IMMIGRATION HOLDING CENTER, LAVAL

PWGSC project: R.082963.001

MARCH 11, 2019

ADDENDUM A-03

**SÉRIE 100 ET 900 - LÉGENDE DES ACCESSOIRES DE
SALLE DE BAIN
SERIE 100 AND 900 - WASHROOM ACCESSORIES
LEGEND**

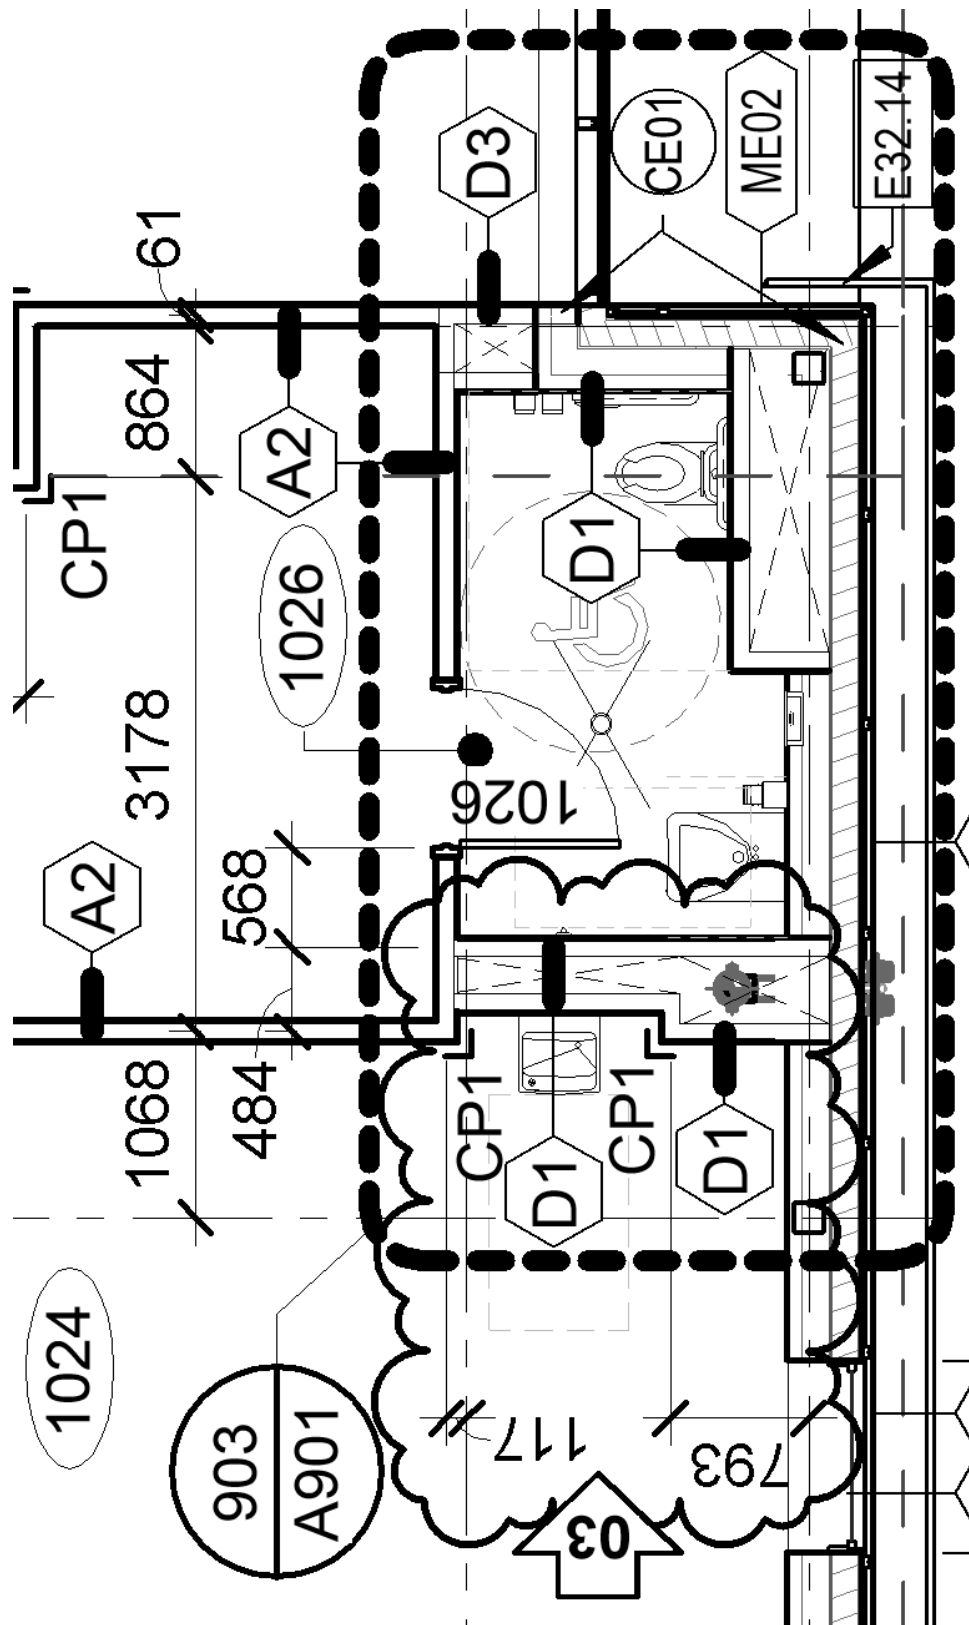
1. **ADD** plan view of the hand towel dispenser, type 02, **ADD** note " DP3 " and **ADD** description " HAND TOWEL DISPENSER, TYPE 02 (SUPPLIED AND INSTALLED BY CONTRACTOR).
(See drawing extracts, sheet **01** following this addendum)

MODIFY WALL BLOWING ROOM 1026

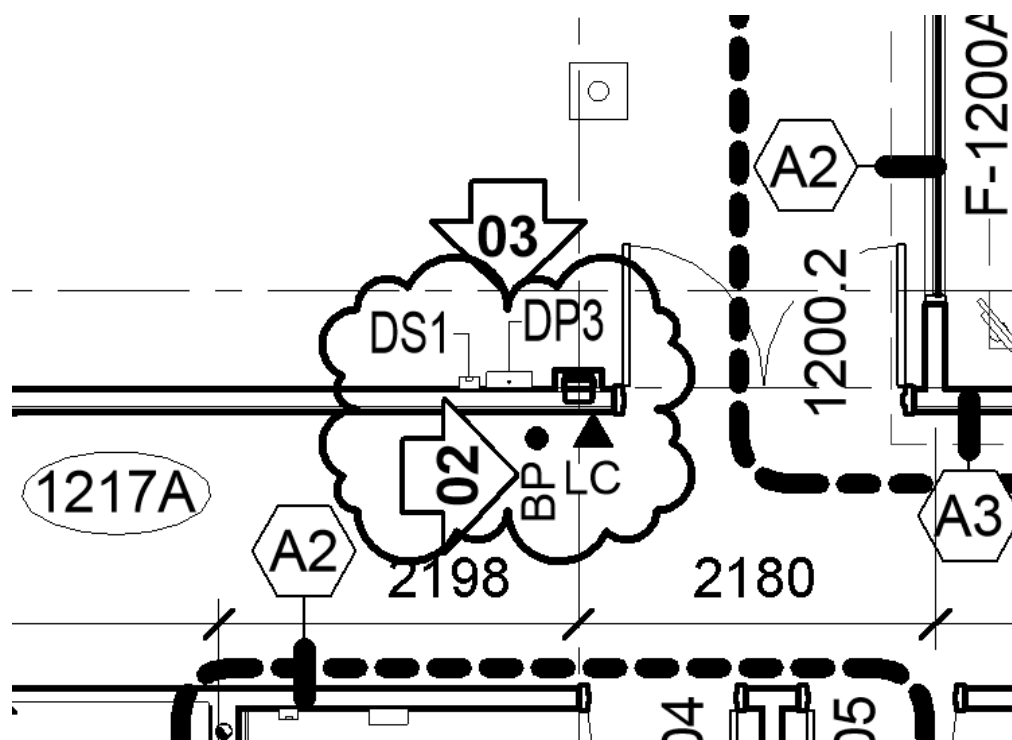
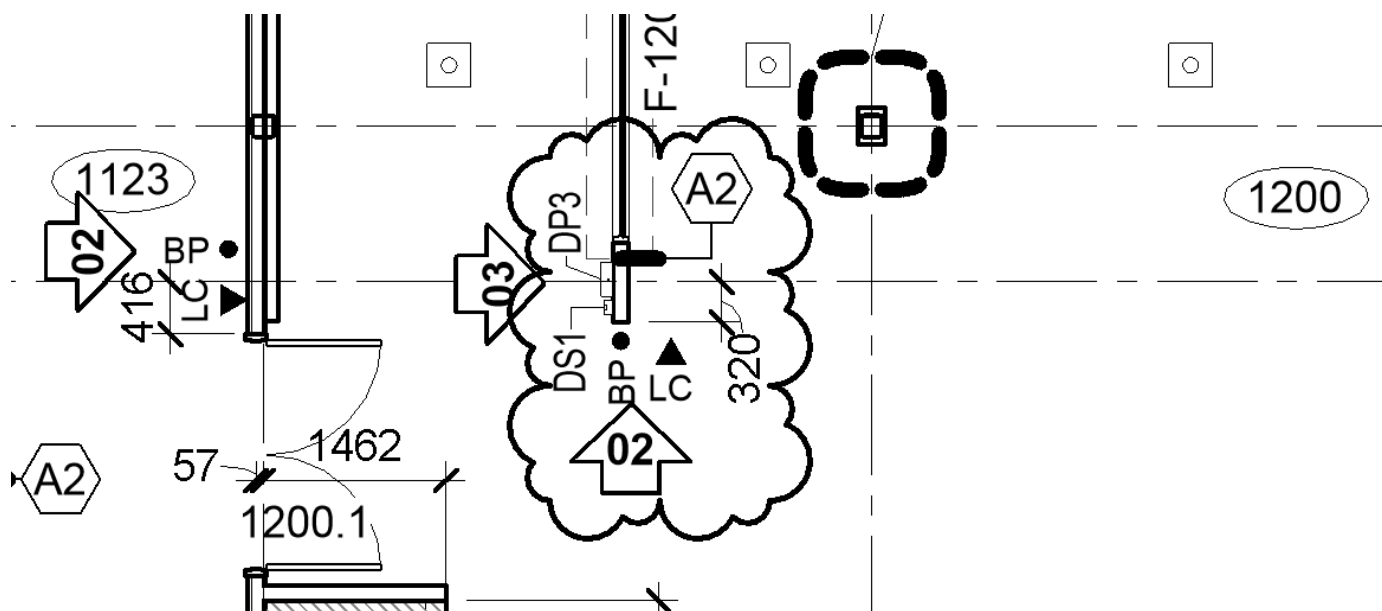
1. **REPLACE** partition type "A2" by the type "D1" in the room 1026 and **MODIFY** the location for the adding the twist lock coupler. (See drawing extracts, sheet **02** following this addendum)
2. **ADD** a label " D1 " for a better understanding.
(See drawing extracts, sheet **02** following this addendum)
3. **MODIFY** dimensions to locate the partition " D1 " in relation with the plan.
(See drawing extracts, sheet **02** following this addendum)
4. **ADD** corners guard type " CP1 ". (See drawing extracts, sheet **02** following this addendum)

ADD DS1 & DP3 ROOM 1200

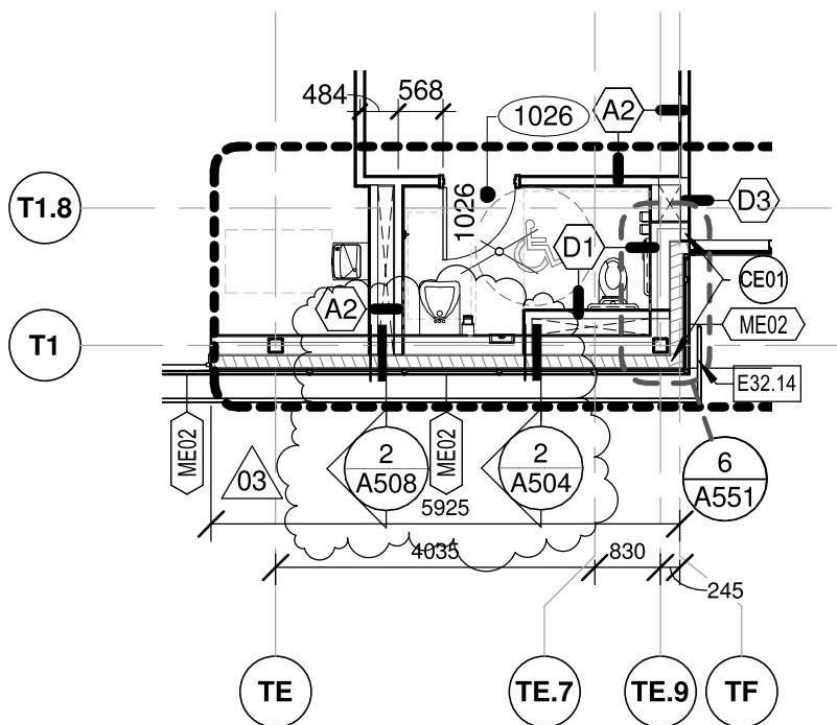
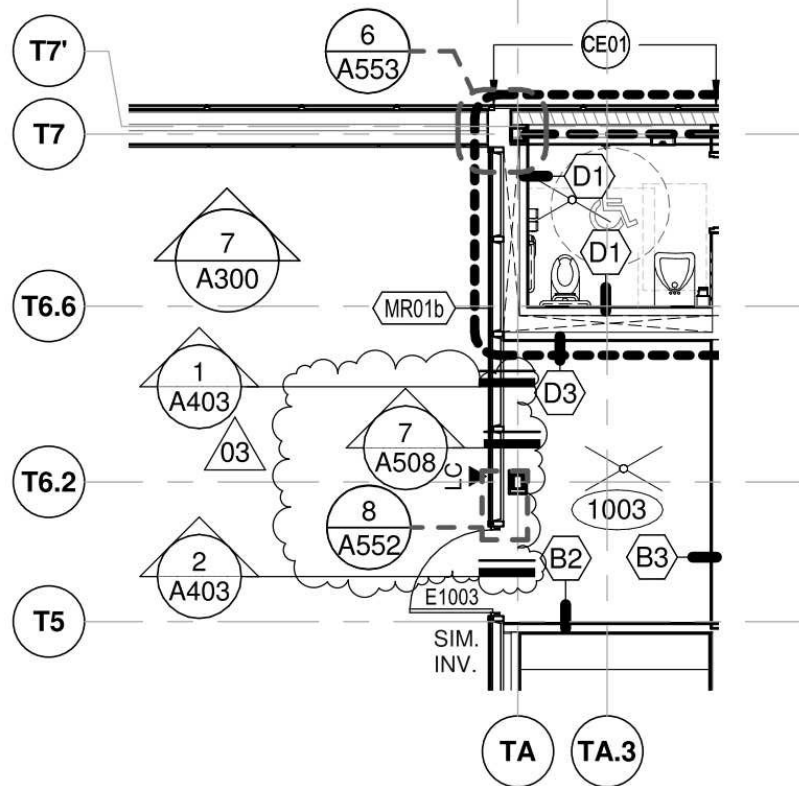
1. **ADD** wall mounted soap dispenser, type 01 " DS1 ".
(See drawing extracts, sheet **03** following this addendum)
2. **ADD** hand towel dispenser, type 02 " DP3 ".
(See drawing extracts, sheet **03** following this addendum)

ADD REFERENCES 2 & 7 / A508

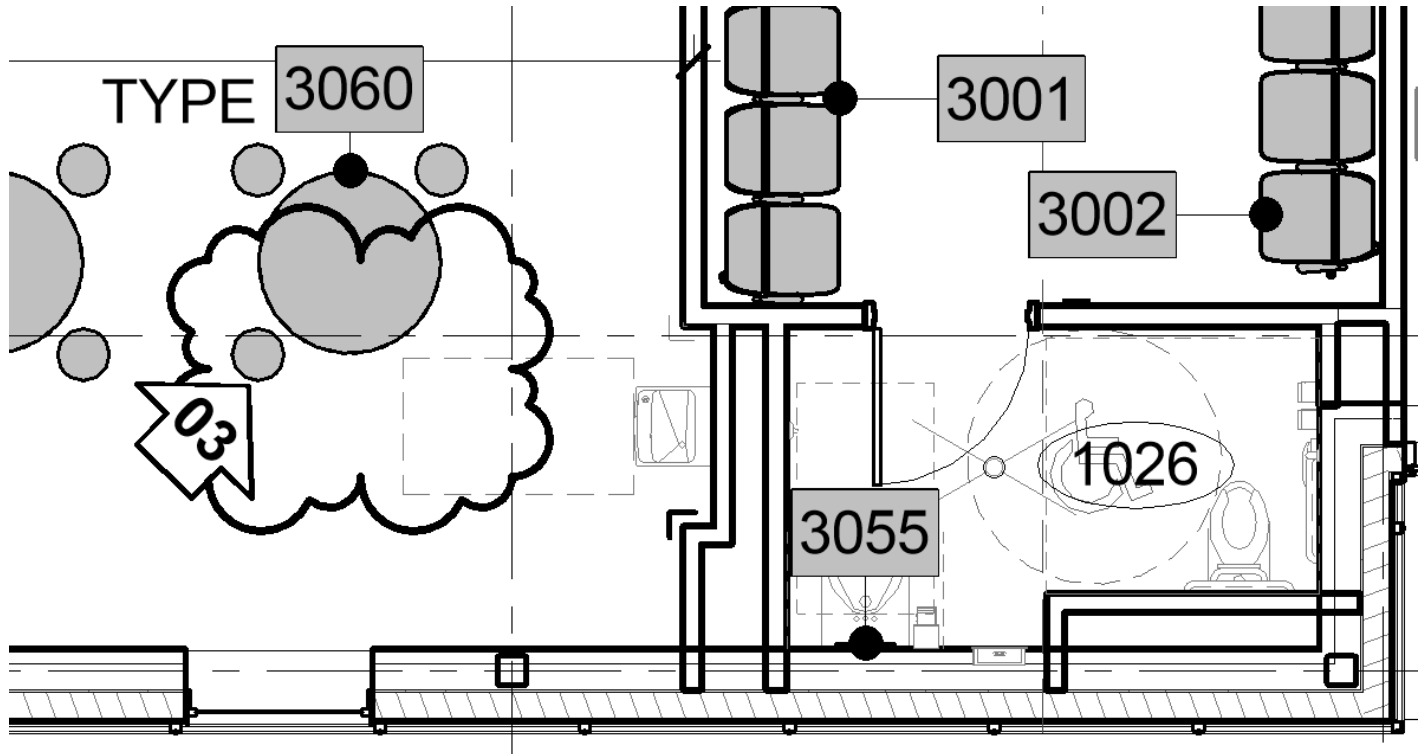
1. **ADD** references to detail 2 / A508. (See drawing extracts, sheet **04** following this addendum)
2. **ADD** references to detail 7 / A508. (See drawing extracts, sheet **04** following this addendum)

CONTENU
DÉPLACER MOBILIER FIXE #3060
MOVE FIXED FURNITURE #3060

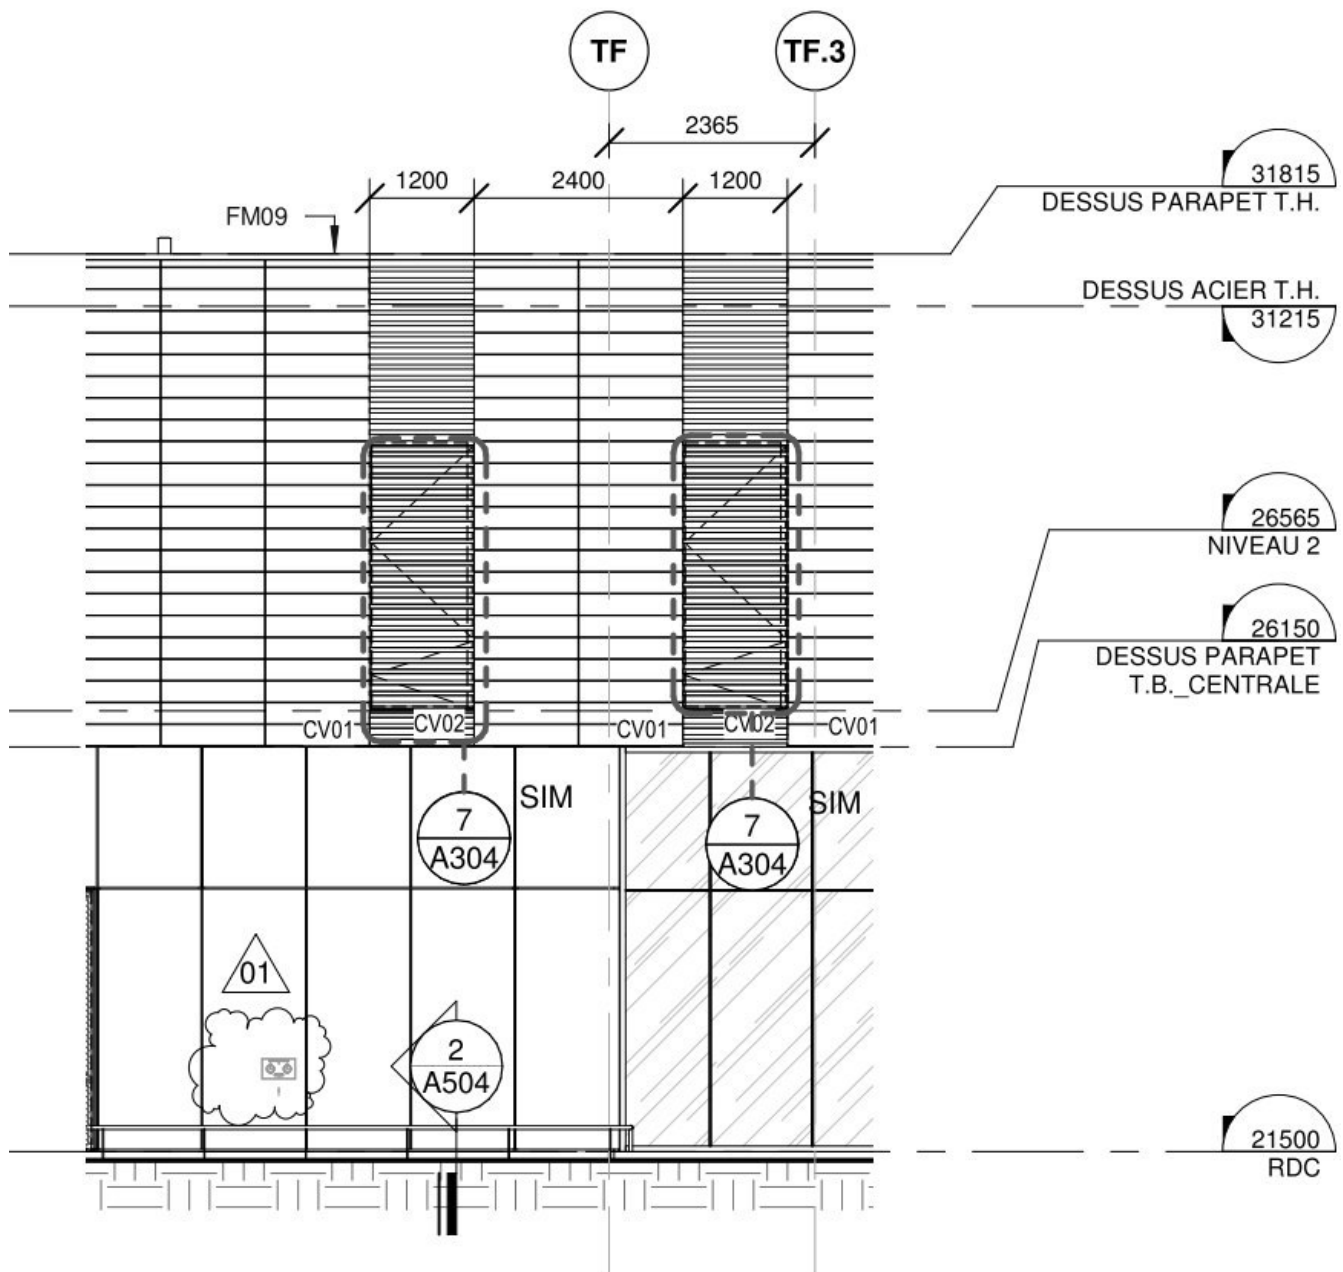
1. **MOVE** millwork N° 3060. (See drawing extracts, sheet **05** following this addendum)

ELEVATION #1

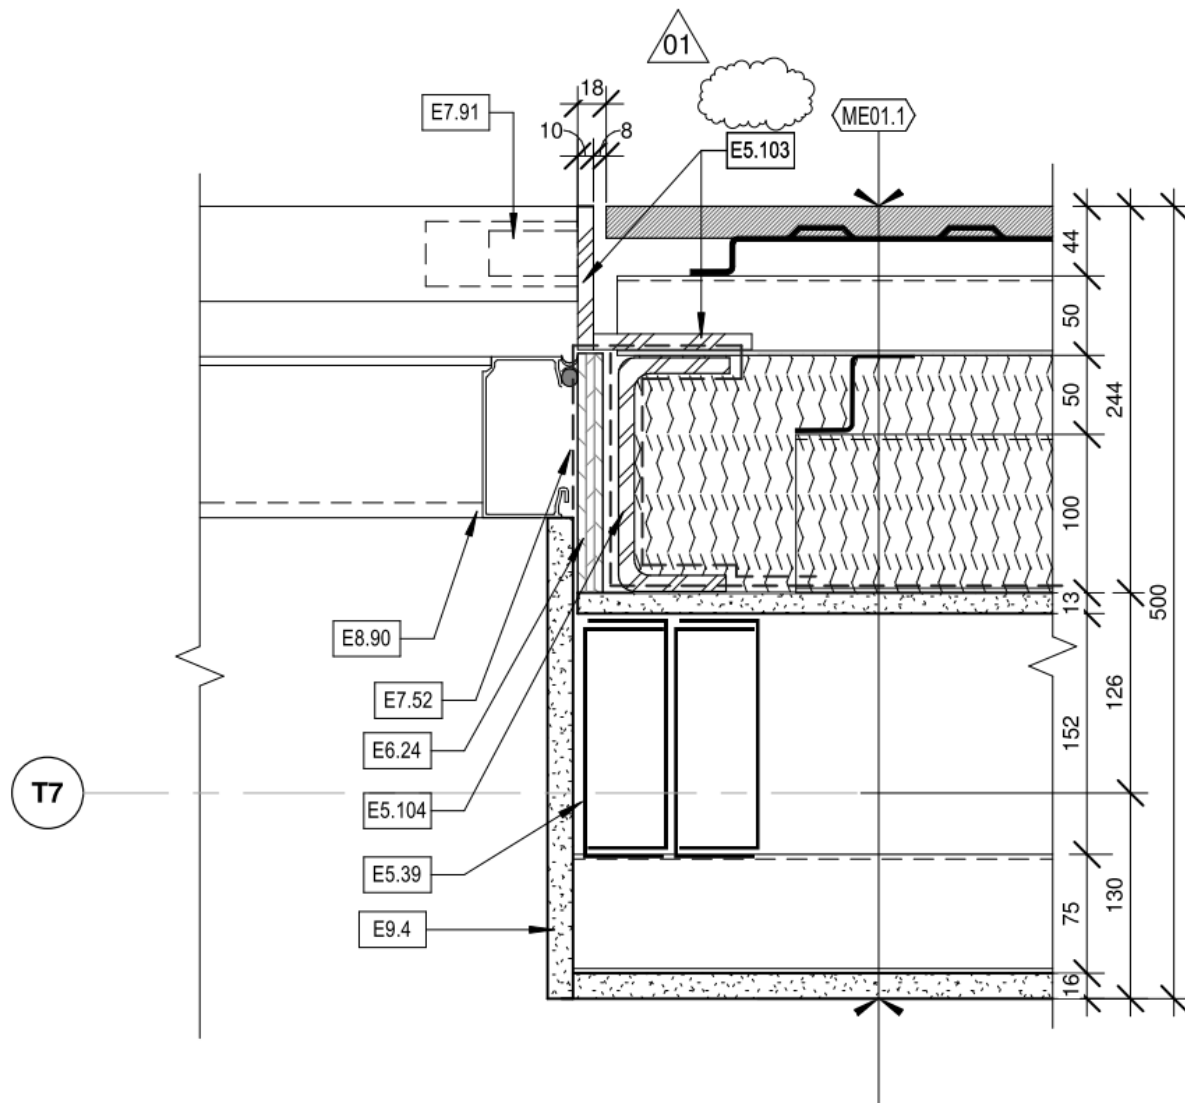
1. **MOVE** the twist lock coupler where indicated. (See drawing extracts, sheet **06** following this addendum)

AJOUT REMARQUE #15 / REMPLACER REMARQUE #9 POUR
#15 POUR LES PORTES 1200.3, 1215A.1, 2, 3 & 1215B
ADD REMARK #15 / REPLACE REMARK #9 BY #15 FOR
DOORS 1200.3, 1215A.1, 2, 3 & 1215B

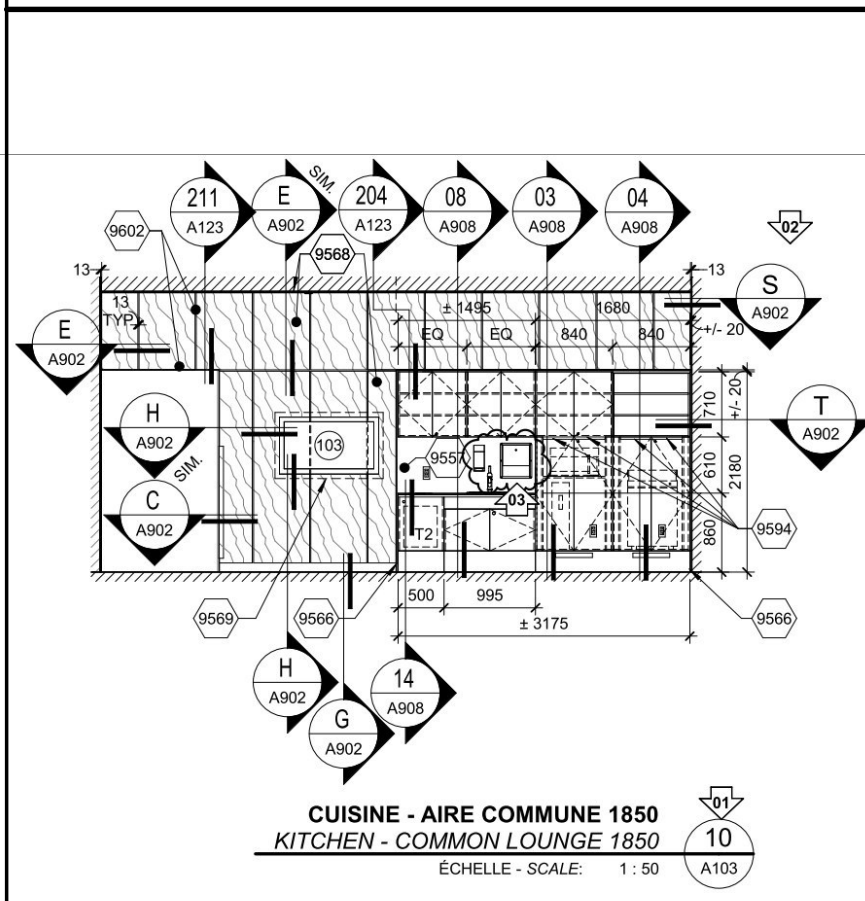
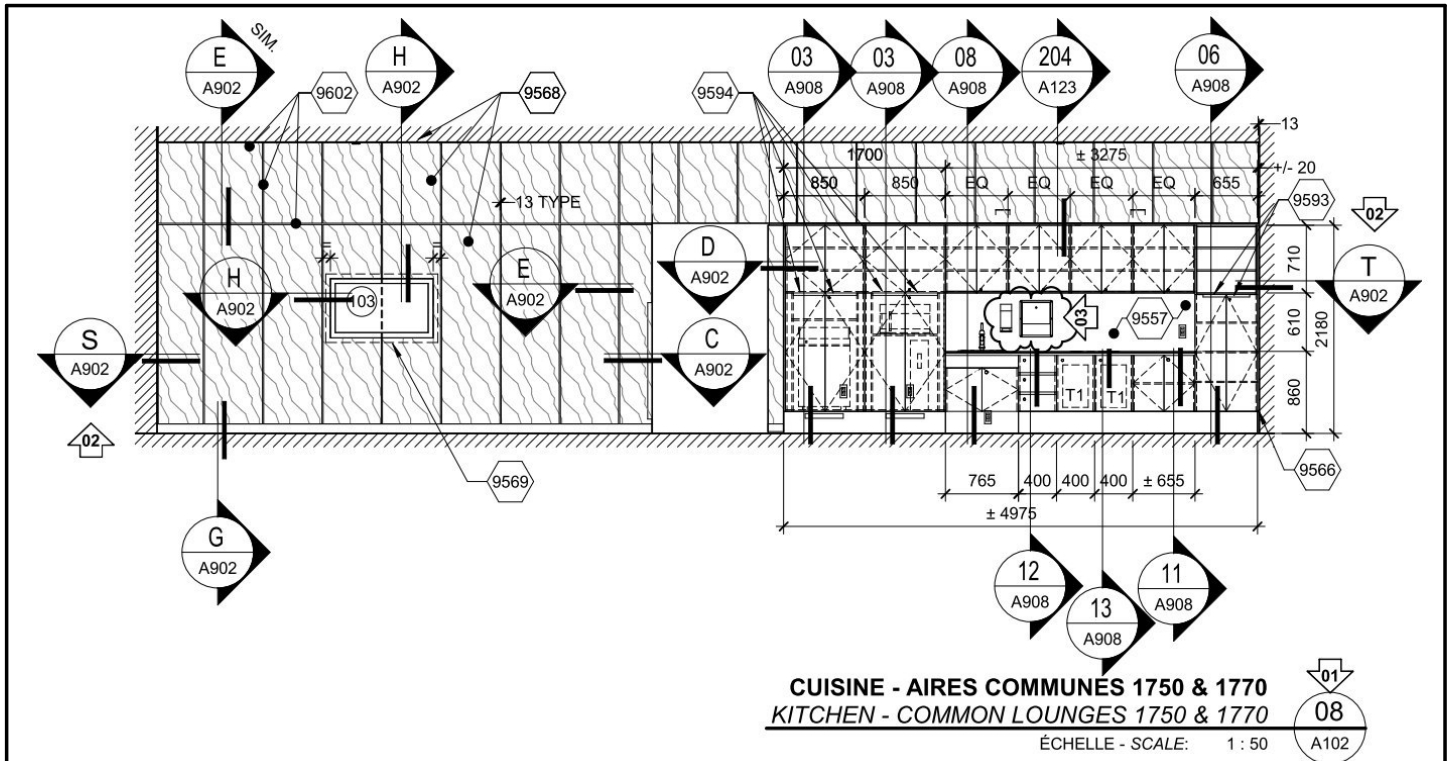
1. **ADD** remark N°15 "SEE DETAILS 750 TO 755 ON SHEET A703".
(See drawing extracts, sheet **08** following this addendum)
2. **REPLACE** remark N°9 by the remark N°15 for doors N°1200.3, 1215A.1, 1215A.2, 1215A.3 and 1215B. (See drawing extracts, sheet **08** following this addendum)
